Toelichting Watervergunning RWS

Betreft	Vervangen rioolpersleiding Velden-Venlo
Ons kenmerk	WBL112
Datum	3 juni 2020
Behandeld door	B. van der Moere

B. Wijziging d.d. 26 mei 2020

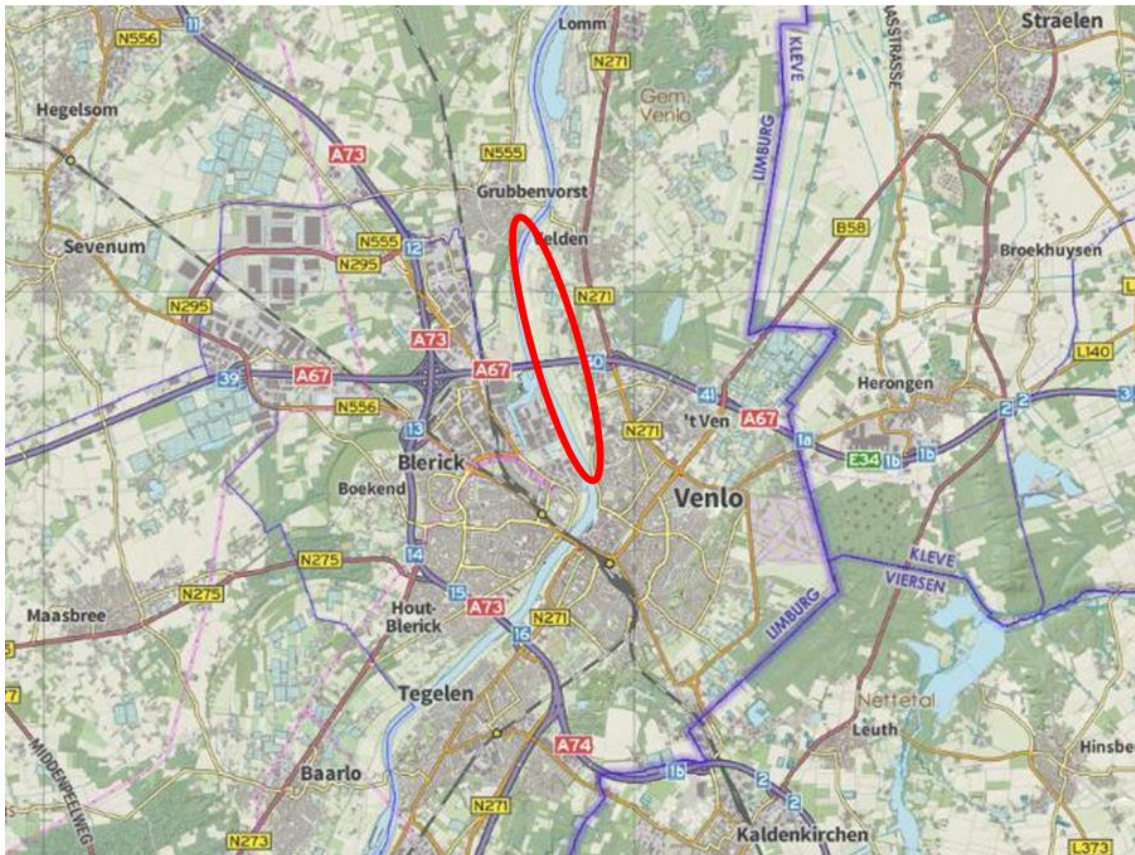
In onderstaande tabel staan de wijzigingen tussen in eerder ingediende (en inmiddels ingetrokken aanvraag) met de nieuwe aanvraag:

Aanvraag 10 april 2020	Nieuwe aanvraag
Nieuwe leiding in nieuw tracé.	Nieuwe leiding in bestaand tracé.
Alleen een korte tijdelijke leiding ter hoogte van hotel/brasserie Valuas, binnen het profiel van vrije ruimte van de waterkering.	Tijdelijke bovengrondse leiding over de gehele lengte van het te vervangen tracé.
Werken binnen profiel van vrije ruimte van waterkering voor de aansluiting op het bestaande riool bij Velden.	Werken buiten profiel van vrije ruimte van waterkering. De tijdelijke leiding wordt aangesloten op een eerder vernieuwd deel ter hoogte van de watergang.
Afstand tracé nieuwe leiding tot A67 brugpilaar 14,7 m.	Afstand tracé nieuwe leiding tot A67 brugpilaar 18 m.
